1. Vereinfachte Änderung gem. § 13 BBauG

2. Vereinfachte Änderung gem. § 13 BBauG

Bebauungsplan Nr. 2

Gemeinde: Völlinghausen
Gemarkung: Völlinghausen
Flur: 4
Maßstab: 1:1000

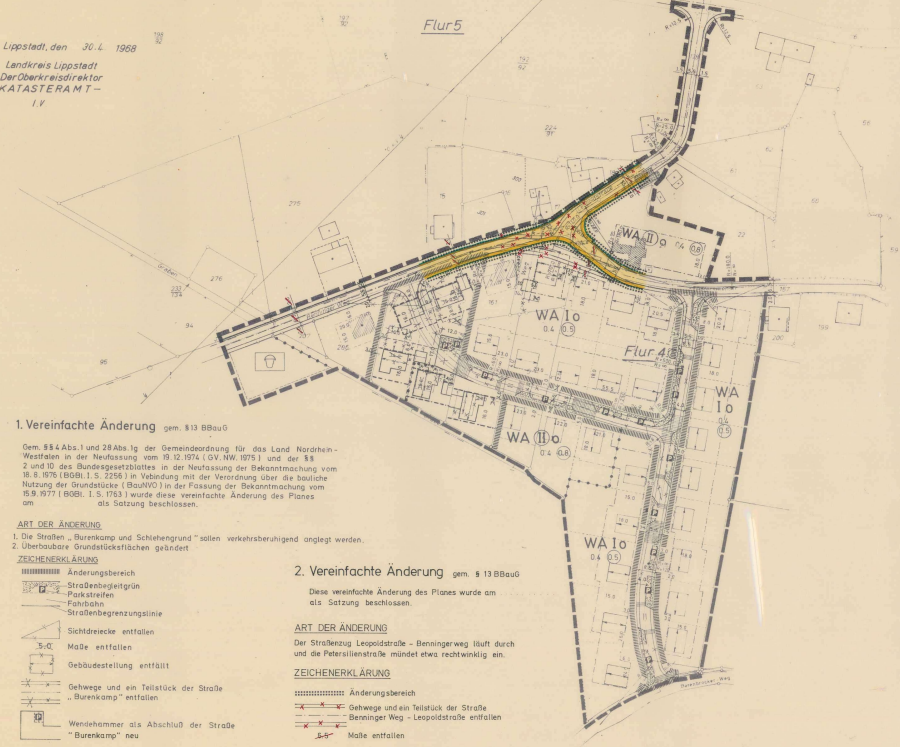
ART DER ÄNDERUNG

- 1. Die Straßen „Burenkamp und Schlehengrund“ sollen verkehrsberuhigend angelegt werden.
- 2. Überbaubare Grundstücksflächen geändert

- Änderungsbereich
- Straßenbegrenzungsgrün
- Parkstreifen
- Fahrbahn
- Straßenbegrenzungslinie
- Sichtdreiecke entfallen
- Mäße entfallen
- Gebäudestellung entfällt
- Gehwege und ein Teilstück der Straße „Burenkamp“ entfallen
- Wandhammer als Abschluss der Straße „Burenkamp“ neu

ART DER ÄNDERUNG

- Der Straßenzug Leopoldstraße - Benninger Weg läuft durch und die Petersilienstraße mündet etwa rechteckig ein.

- Änderungsbereich
- Gehwege und ein Teilstück der Straße „Benninger Weg - Leopoldstraße entfallen
- Mäße entfallen
